BAKALÁŘSKÁ PRÁCE

**STAVEBNĚ TECHNOLOGICKÝ
PROJEKT**

**BYTOVÝ DŮM KOTI HYACINT
V PRAZE**

**1.POSOUZENÍ PŘEDANÉ
PROJEKTOVÉ DOKUMENTACE**

Obrázek 1: Detail atiky – sklon střechy

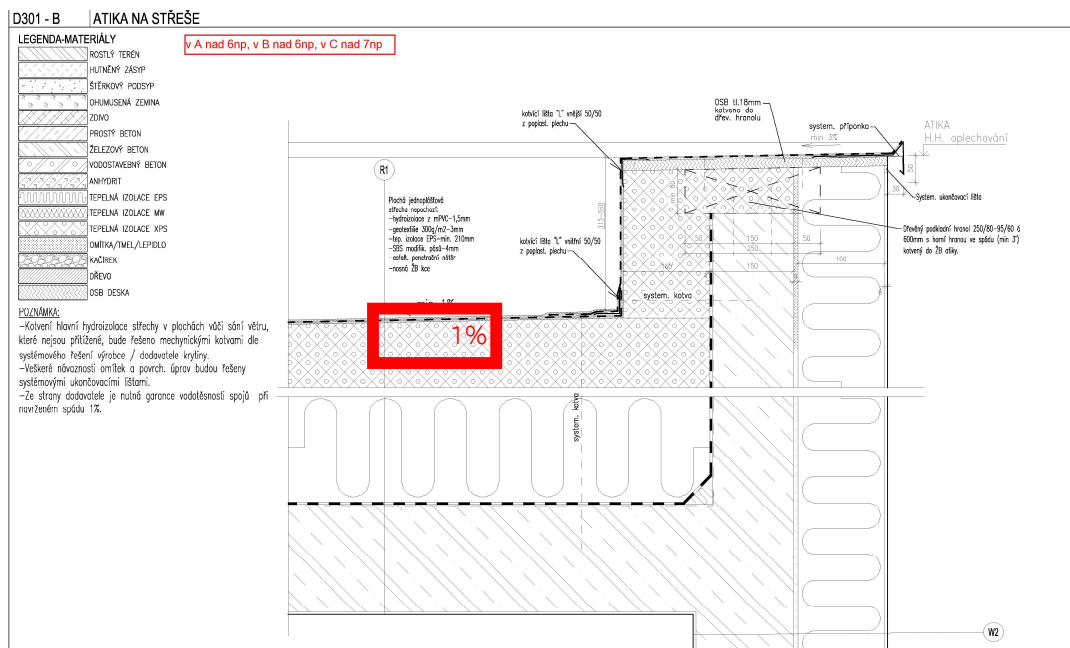
Nepochozí střechy bytových domů mají hydroizolaci navrženou z PVC fólie. Minimální sklon plochých střech s povlakovou hydroizolační vrstvou je 1°, nebo-li 1,75 %, avšak doporučená hodnota je 3° podle ČSN 73 1901 Navrhování střech – Základní ustanovení. To je sklon, při kterém nehrozí riziko vzniku kalužin na střeše objektu. V projektové dokumentaci je navržen sklon 1 % či 1,5 %, což není dostačující a je třeba sklon zvýšit dle výše uvedených požadavků.

Obrázek 3: Půdorys terasy 6NP (výřez) – objekt B– sklon terasy

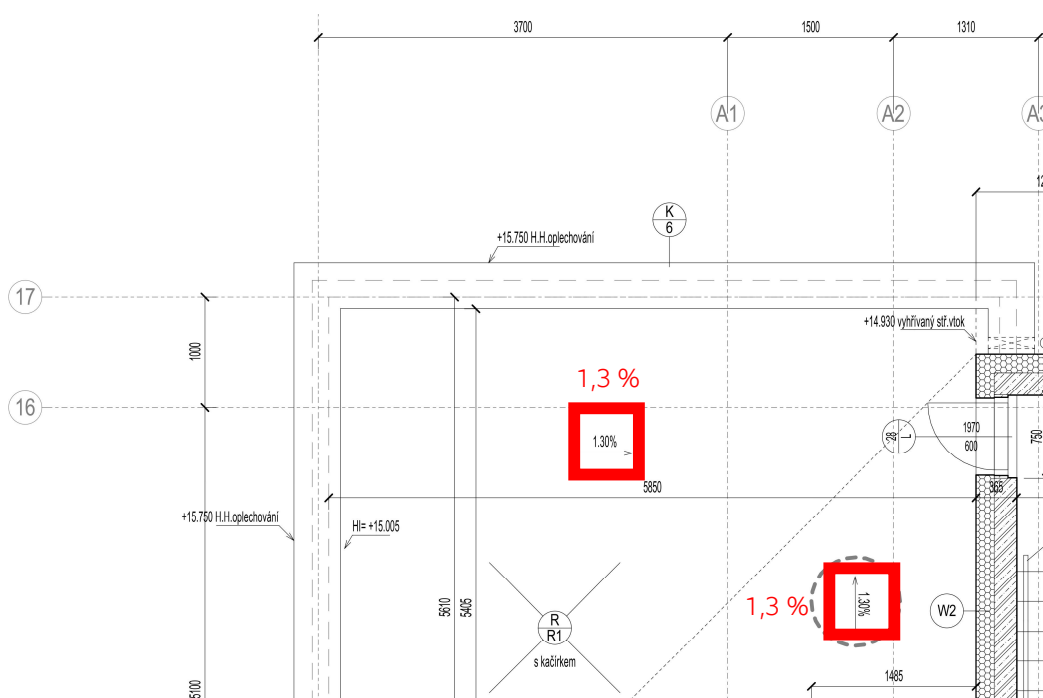
Při řešení konstrukce balkónu nebo terasy se řeší spád hned ve dvou úrovních. Jednak musí být správně vypsávaná hydroizolační vrstva balkónu nebo terasy, ale také nášlapná pochozí vrstva. U balkónu a teras, které jsou tvořeny dlaždicemi na rektifikačních podložkách nebo z prken určených pro konstrukci terasy se spádování pochozí vrstvy nemusí v zásadě řešit. Voda odteče mezi spárami a odvod zajistí vypsávaná hydroizolační vrstva umístěná pod vrstvou pochozí. Minimální spád hydroizolační vrstvy balkónu nebo terasy je 1° (1,75 %). Minimální sklon pochozí vrstvy balkónu nebo terasy je taktéž 1° (1,75 %).

V projektové dokumentaci je navržen sklon 1,3 %, což není dostačující a je třeba sklon zvýšit dle výše uvedených požadavků.

Obrázek 4: Detail atiky – sklon atiky

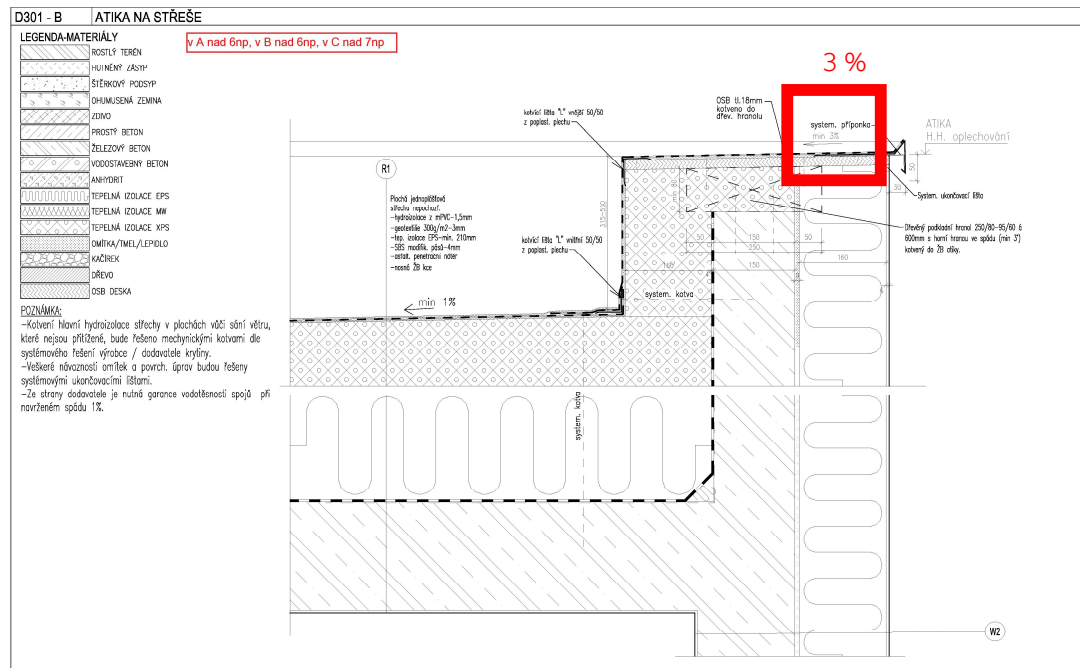
Dle normy ČSN 73 1901 Navrhování střech – Základní ustanovení, má mít atika sklon min. 5 % směrem do plochy střechy.

V projektové dokumentaci je sklon atik navržený na 3 %, což neodpovídá doporučení normy.

Obrázek 5: Parkovací stání – 1PP objekt B

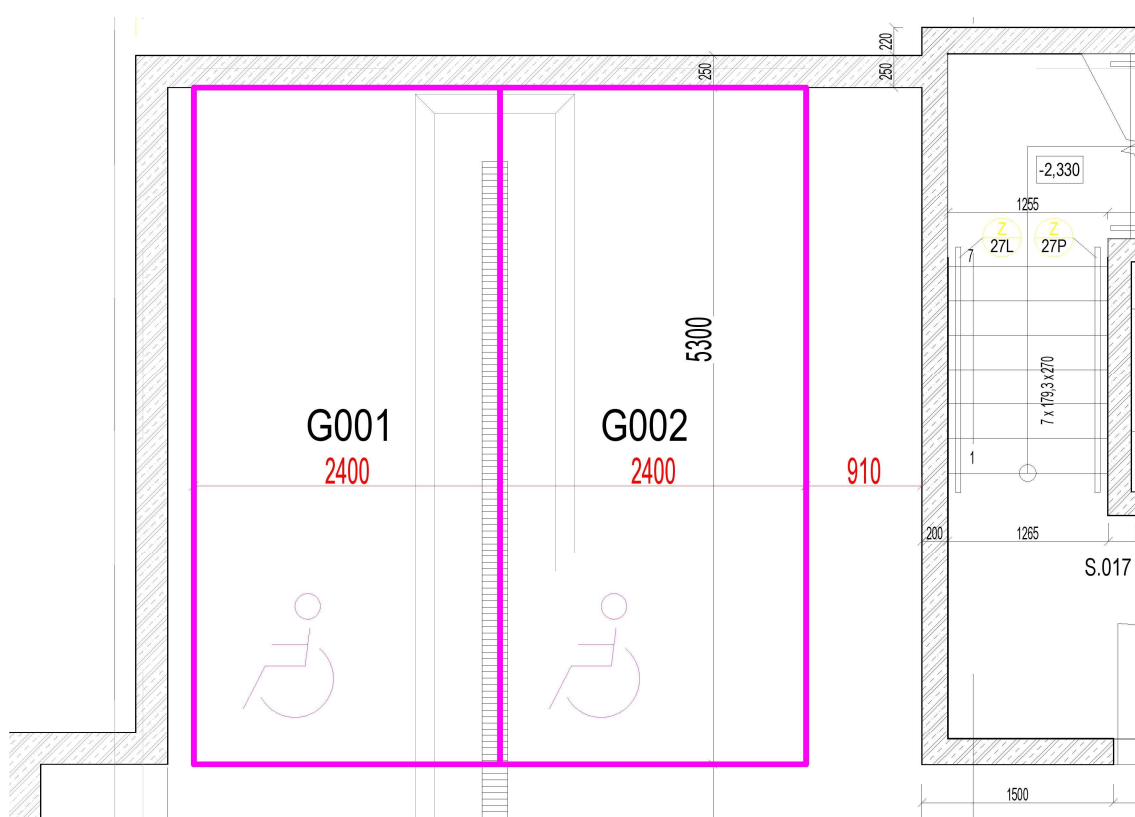
V 1PP objektu B jsou navržena bezbariérová parkovací stání, která nesplňují rozměry dle vyhlášky č. 398/2009 Sb. o obecných technických požadavcích zabezpečujících bezbariérové užívání staveb.

Vyhrazené stání pro vozidlo přepravující osoby těžce pohybově postižené musí mít minimálně šířku 3500 mm a délku 5000 mm. Šířka vyhrazeného stání pro vozíčkáře se skládá z plochy pro zaparkování samotného vozidla (šířka 2300 mm) a z plochy pro pohyb osoby na vozíku o šířce 1200 mm. Dvě sousedící stání mohou využívat jednu manipulační plochu.

Navržená parkovací stání G001 a G002 je třeba uspořádat jiným způsobem, aby vyhovovala výše uvedeným požadavkům.

Obrázek 6: Výkres tvaru (výřez) - základová deska 1PP

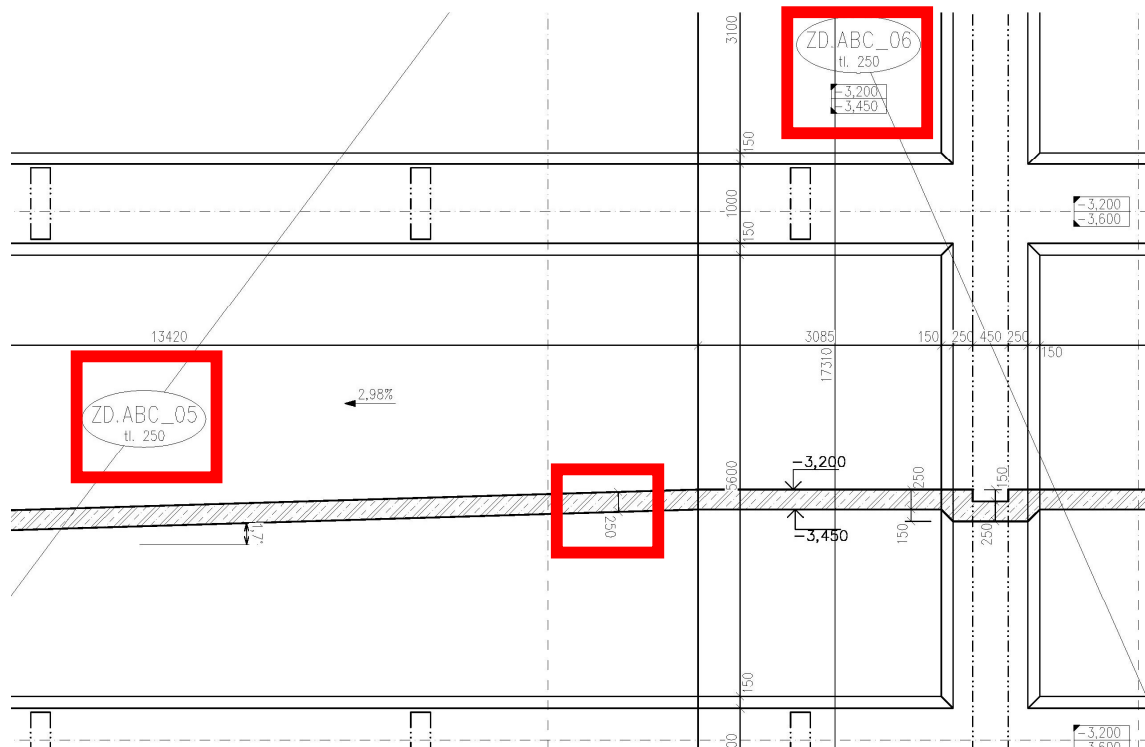
Dle TP ČBS 02 (rakouská OVVB směrnice) by měla tloušťka betonové konstrukce činit min. 300 mm.

V 1.PP bytových objektů je základová deska z vodonepropustného betonu navržena tloušťky 320 mm, což odpovídá doporučení. V garážích je tloušťka základové desky z vodonepropustného betonu navržena 250 mm, je třeba pečlivě posoudit projektantem a statikem, zda toto řešení zajistí požadovanou kvalitu konstrukce.

Obrázek 7: Napojení příčky na železobetonovou stěnu

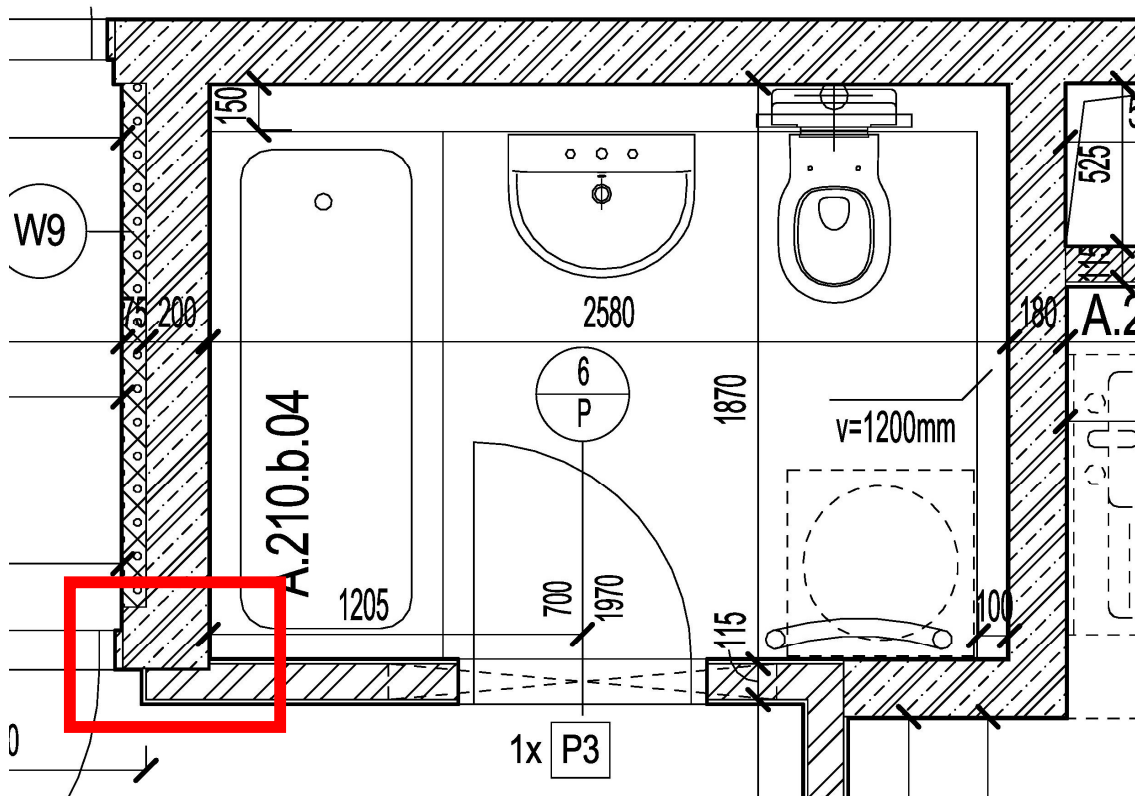
Ve výkresech se v několika místech nachází nelogicky řešené napojení příček na nosné železobetonové stěny. Tvárnice zdiva by se dle záměru projektanta musely zúžit blokovou pilou, čímž ztrácí své deklarované vlastnosti. Řešením by bylo posunout příčku a na ní navazující část železobetonové nosné stěny – zvětšit tím o 15 mm délku koupelny. Změnu musí posoudit statik, tímto posunem by neměla být negativním způsobem ovlivněna únosnost celé konstrukce, pod přesouvanou železobetonovou stěnou se v nižším patře nenachází nosná konstrukce.

Obrázek 8: Řez objektem

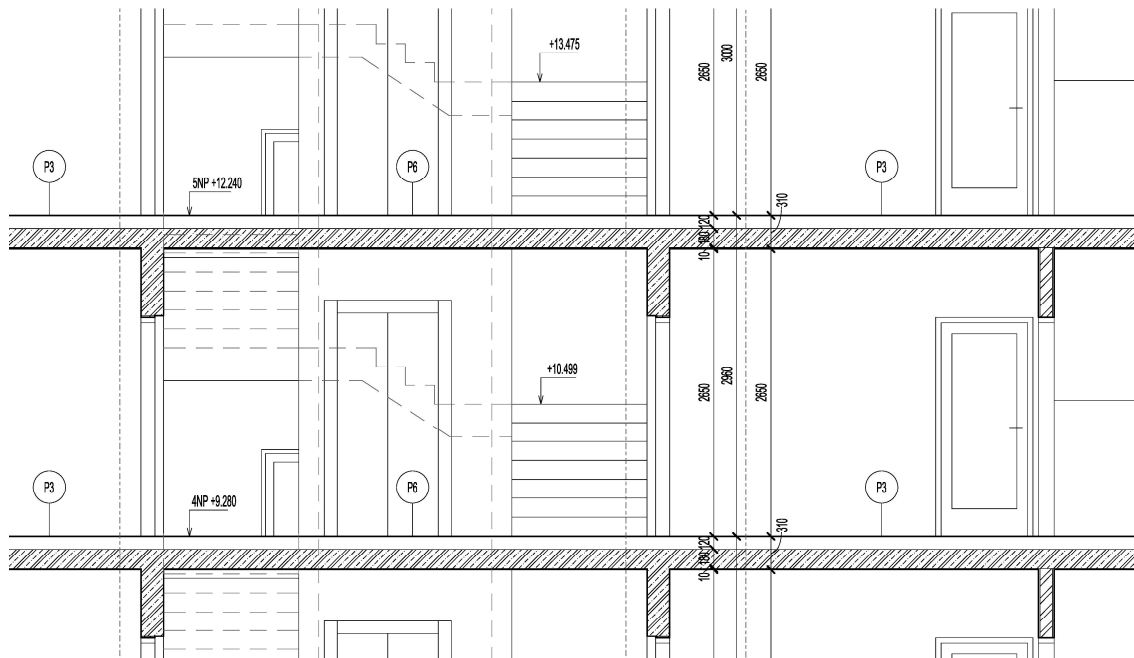
Řezy objekty v části ASŘ nejsou dostatečně okótovány. Jedná se o formální chybu. Výškové kóty by měly být doplněny minimálně na hrany nosné konstrukce.

Obrázek 9: Půdorys 1NP (výřez 1) – objekt A34

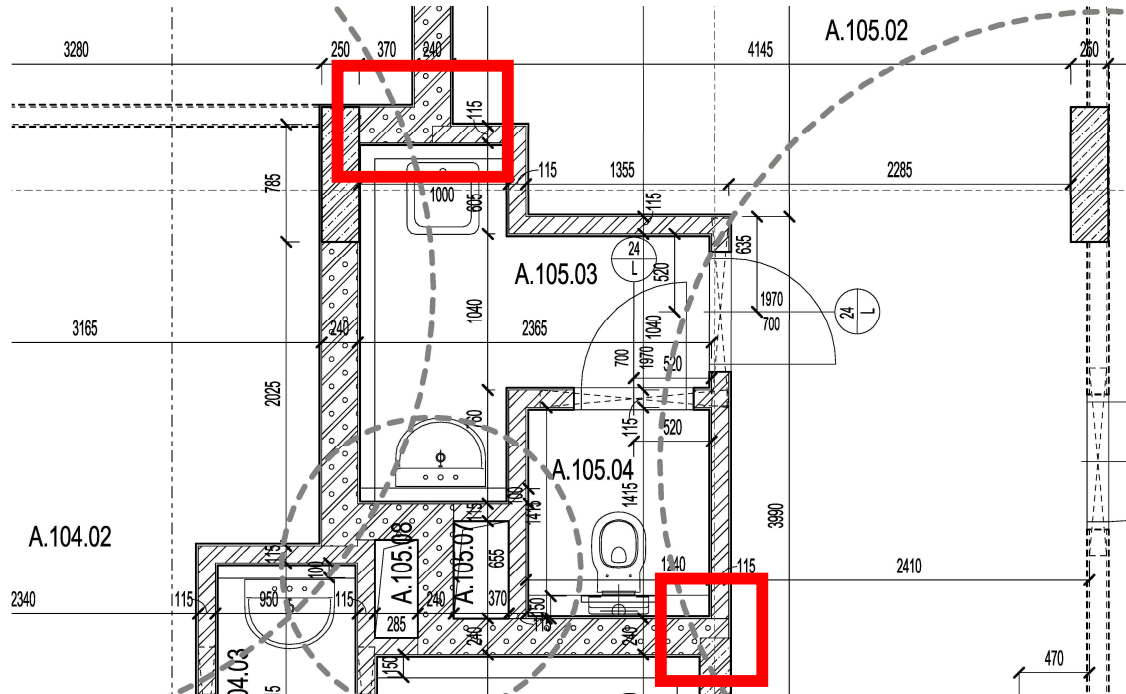
Ve výkresech projektové dokumentace se objevují chybná zakreslení napojení svislých konstrukcí, což je zřejmě způsobeno špatným nastavením 3D modelu. Projektant by měl tyto chyby opravit, aby byl jeho záměr jasný.

Obrázek 11: Detail napojení stěn 1NP – objekt A34

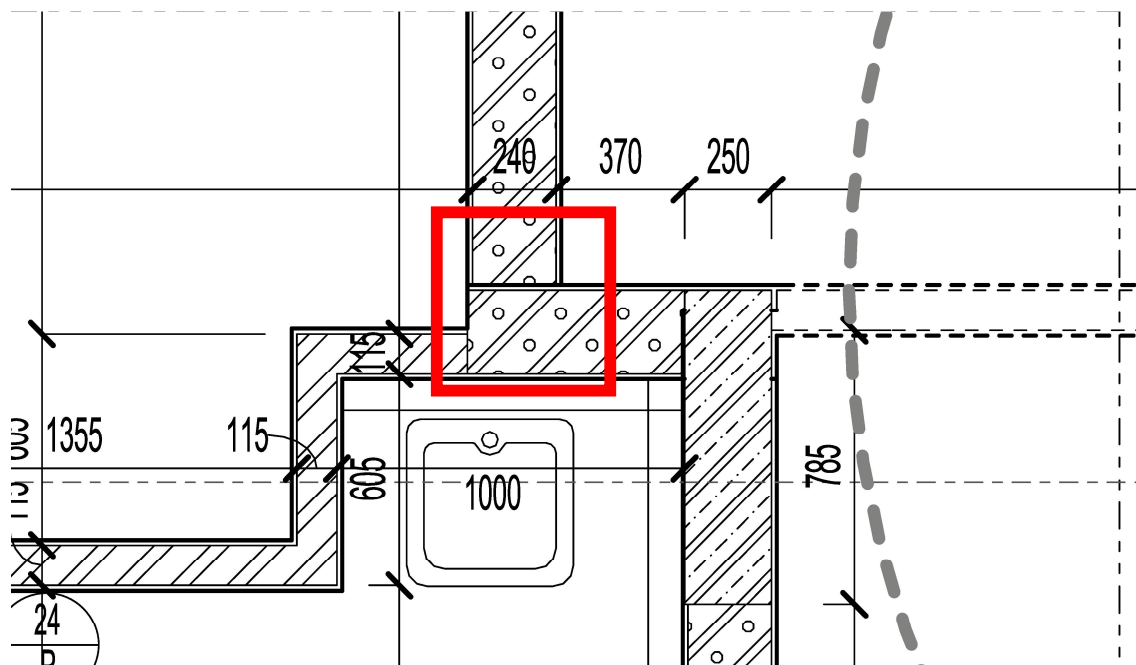
Ve výkresech projektové dokumentace se vyskytuje chybné zakreslení omítky. Omítka je dotažena i do místa napojení jiné stěny, což je zřejmě způsobeno nastavením 3D modelu, kdy omítka se stěnou tvoří jednu konstrukci. Projektant by měl tyto chyby opravit, aby byl jeho záměr jasný.

Obrázek 12: Detail vyzdívky vany

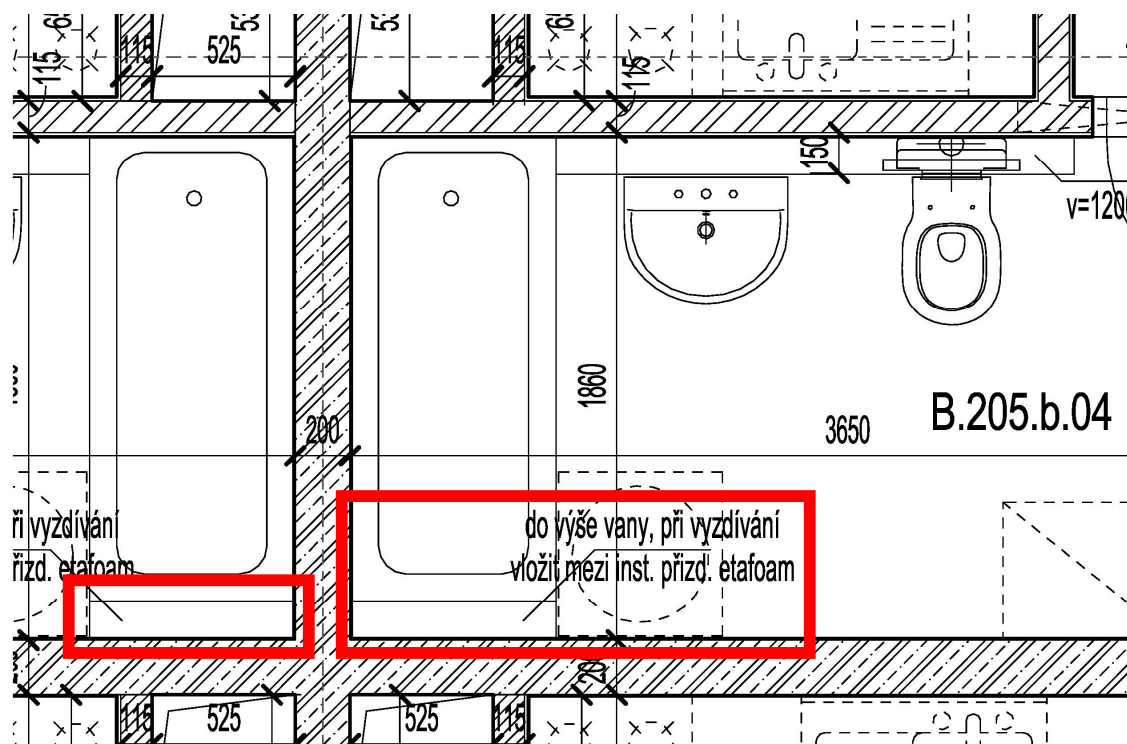
V několika koupelnách objektů A, B a C jsou navrženy vyzdívky za vanou. V poznámce je uveden pokyn na vyzdívání do výše vany. Na vyzdívku bude po zhotovení položen obklad či jiná voděodolná povrchová úprava, proto by tato skutečnost měla být v poznámce uvedena, jelikož výška vyzdívky musí být snížena o tloušťku obkladu a lepidla či jiné dokončovací vrstvy.

Obrázek 13: Půdorys 2NP (výřez) – objekt A12– kótování dveří

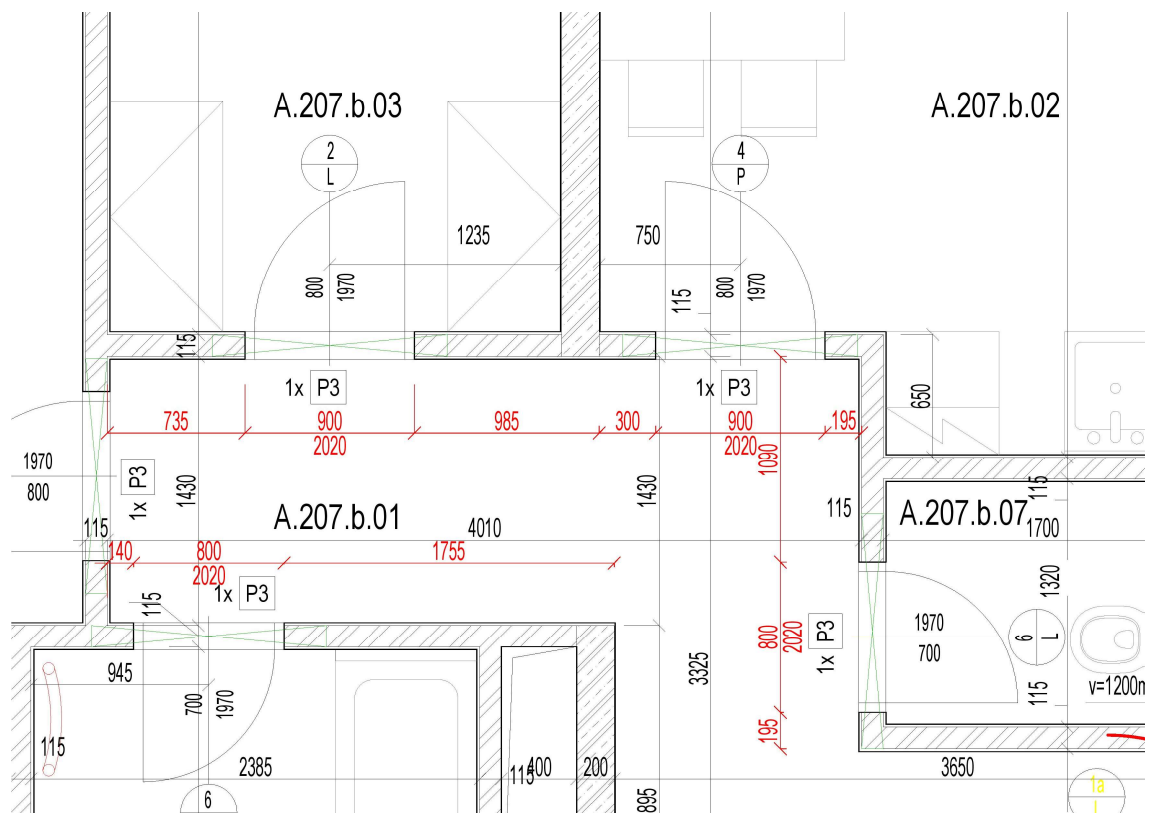
Dveře s obložkovými zárubněmi by se měly kótovat na rozměr otvoru, do kterého je zárubeň usazena. Doporučené kótování je znázorněno červeně ve schématu níže.
